**REHABILITACIÓN DEL EDIFICIO DE EDUCACIÓN PRIMARIA DE LA  
ESCUELA "EL GARROFER" PARA MEJORA DE LA EFICIENCIA ENERGÉTICA  
SEGÚN EL ESTANDAR PASSIVHAUS**

**Anexo:  
FE DE ERRATAS**

**Viladecans, 19 de octubre de 2016**

Plano n°  
**5.3C (2)**  
ALZADOS FASE 3  
F1, F2, F3 y F5

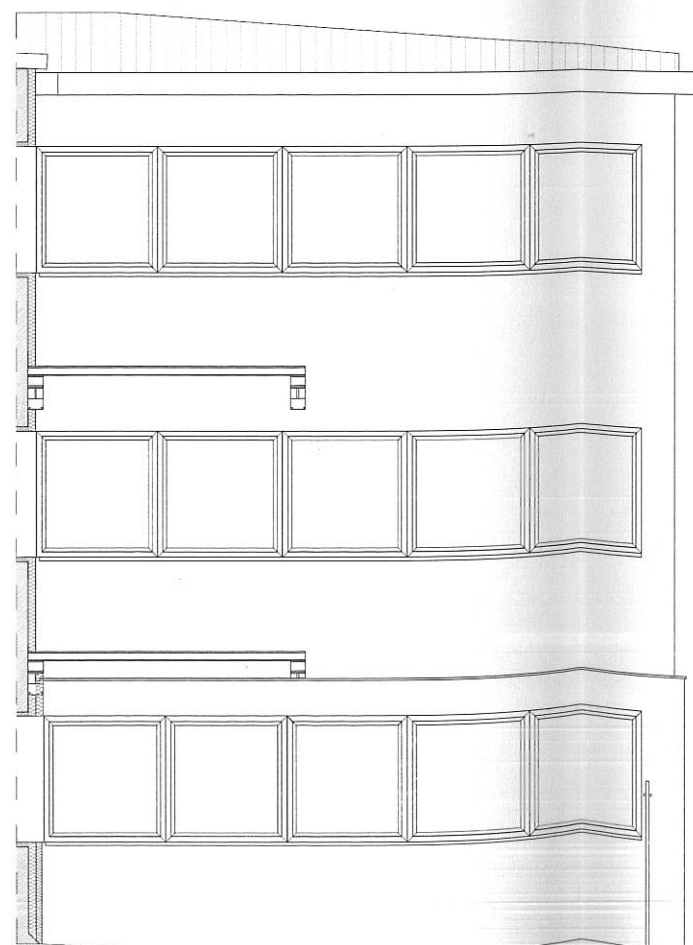
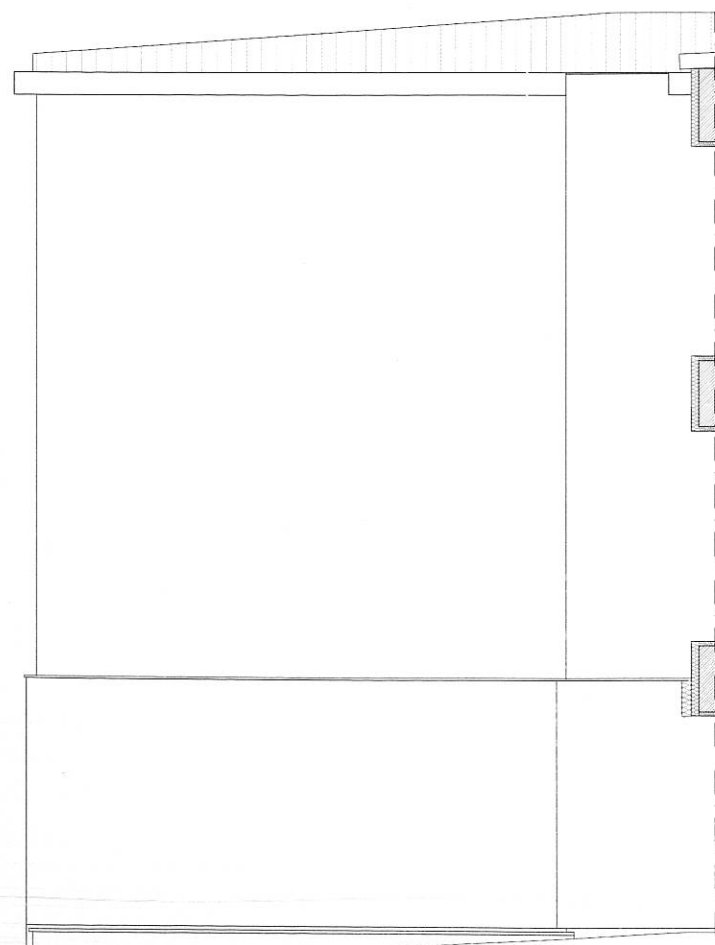
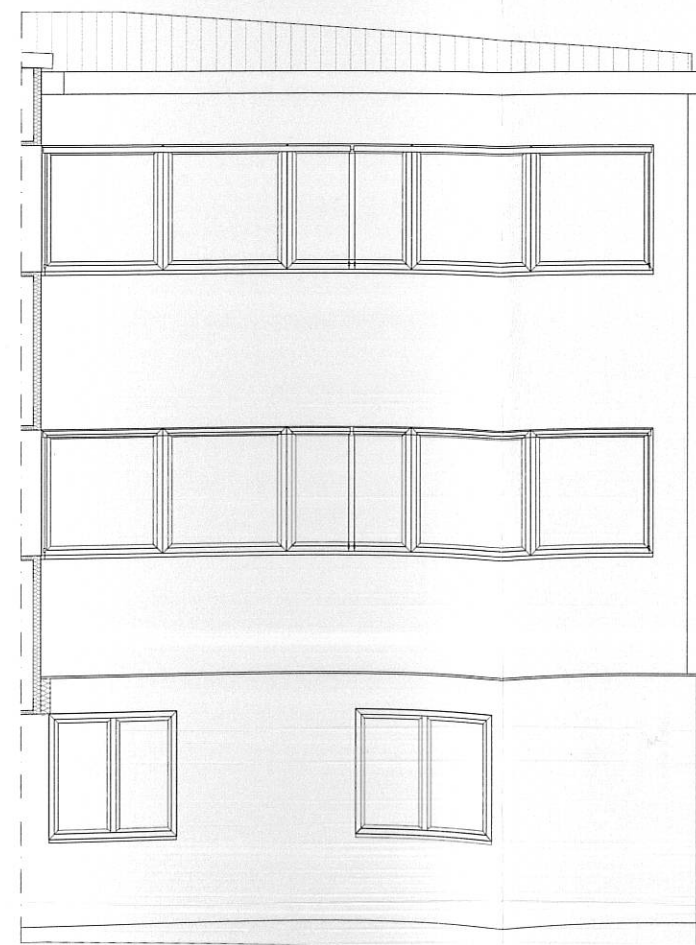
Documentación gráfica	
Plano 3.3	Se aclara que el perfil en L que se fija a la jácena en los dinteles es continuo y que el separador de plástico es puntual (este plano se sustituye por el plano 3.3 (2) que se adjunta.
Plano 3.5C	Falta representar el conjunto de lamas (este plano se sustituye por el plano 3.5C(2) que se adjunta.
Presupuesto Fase 1	
Apartado 01.01.05 Carpintería exterior Todas las partidas de este capítulo	Todas las pletinas y perfiles (ya sean puntuales o continuas) para fijación de la carpintería en jambas, dintel y alféizar se colocarán con dos manos de imprimación antioxidante y acabado esmaltado color similar a la carpintería.
Apartado 01.01.05 Carpintería exterior Todas las partidas de este capítulo	La composición del vidrio es 44.1-4S/16/44.1 de Saint Gobain o similar (la demás descripción se mantiene)
Apartado 01.01.06 Protecciones solares y screens Partida TSO2EG01	Toldos exteriores en fachadas SO. 22 uds de toldos tipo TVGC de 420x160cm con tejido con filtro solar de fibra de vidrio serie TBB para exteriores. Incluye motor mecánico (22uds) y automatismo (11 uds) para accionar 2 toldos desde el mismo interruptor de pared
